経済産業大臣 二階俊博様
 原子力安全 保安院院長 広瀬研吉様
 原子力安全委員会委員長 松浦祥次郎様

女川原発の耐震設計に関する公開質問状

別紙図 :宮城県沖スラブ内地震2003.5.26 (三陸南地震、M7.1、H=72km、 Δ =48km、X=87km)
 による女川原発敷地内地下岩盤での地震動に対応する大崎スペクトル ($V_{max} = 2.42\text{cm/s}$)

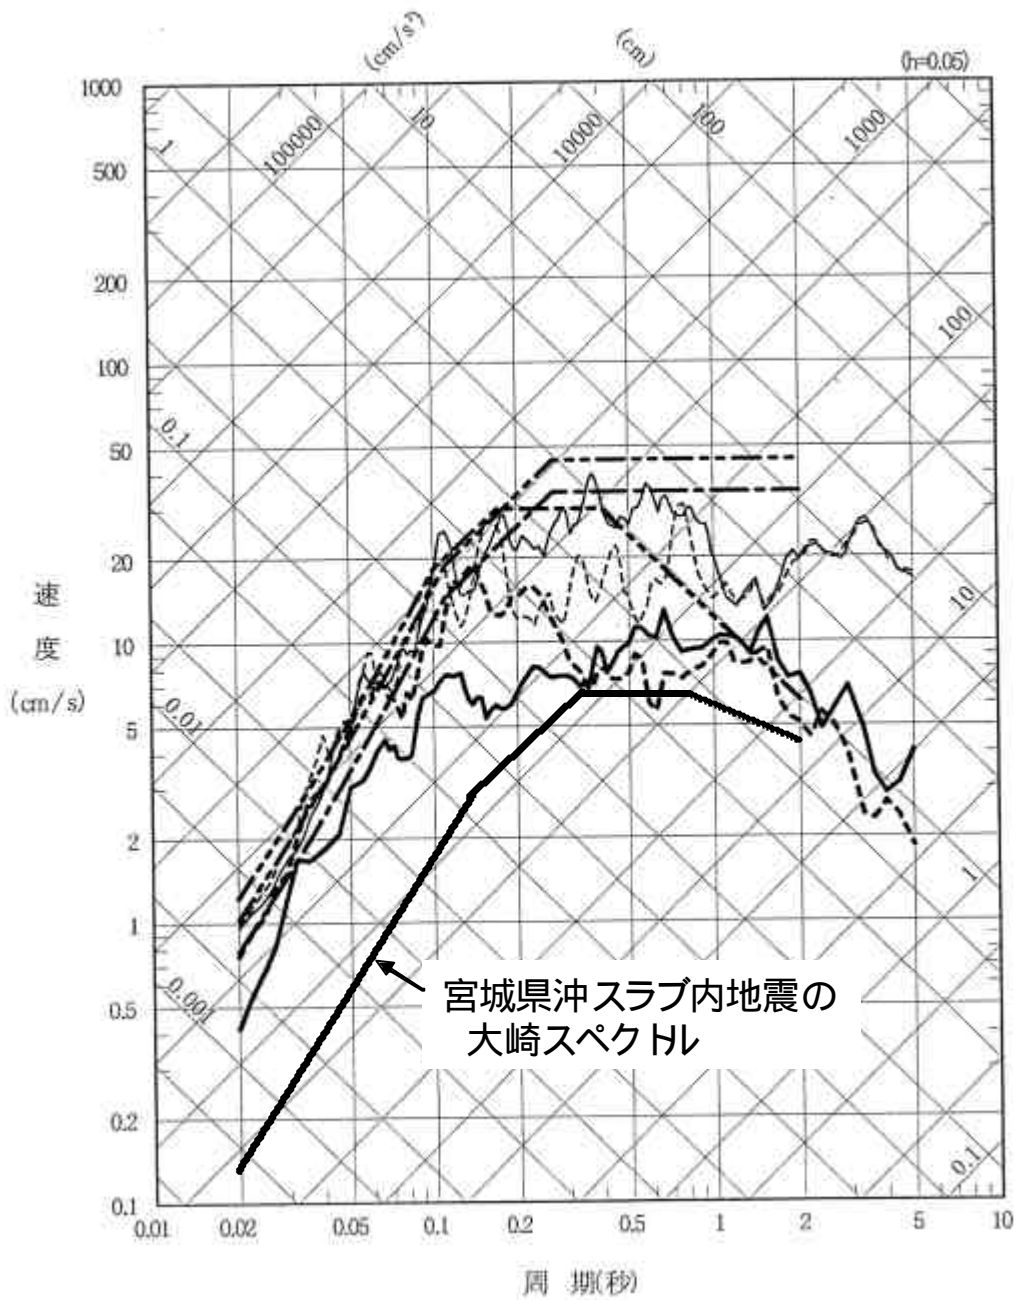
東北電力はS2-Dを策定する際、M7.6、 $X = 20\text{km}$ のプレート境界地震の応答スペクトルを大崎スペクトル(地震動の最大速度を震源深さで調整)で求めており、これと同様に三陸南地震に対する大崎スペクトルを求めると別紙図のようになる。三陸南地震のはざとり波の応答スペクトルは0.02~2秒の全周期で別紙図の大崎スペクトルを超えている。0.03~0.2秒の周期では今回の宮城県沖プレート境界地震と同様に4~9倍に達する。

スラブ内地震についてはその発生原因について未知な部分が多いが、沈み込んだプレート内の深い位置で起きるスラブ内地震については、このように短周期地震動が極めて大きくなり、原発の耐震設計においては極めて重要だと私たちは考えるが、いかがか。

プレート境界地震と同様にスラブ内地震についても大崎スペクトルで応答スペクトルを評価すると、4~9分の1に過小評価する場合があります。スラブ内地震の短周期地震動を過小評価することなく保守的に評

価する方法を早急に確立すべきであると私たちは考えるが、いかがか。
